Mise en compatibilité du Plan local d'urbanisme de la métropole de Lyon dans le cadre du projet de déclaration d'utilité publique lié au projet dénommé : « Ligne de tramway T6 – Debourg/Mermoz/Hôpitaux-Est »

Avis de l'autorité environnementale

Avis n° 2016-084U2544 émis le 30 MAI 2016

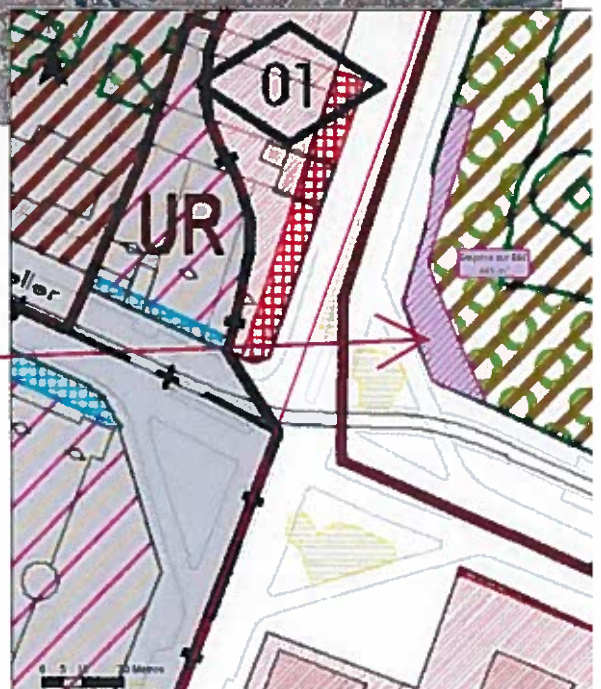
Le projet de tramway T6 et ses annexes nécessite le déclassement de 445 m² d'espace boisé classé à l'angle du boulevard Pinel et de l'avenue Franklin Roosevelt :
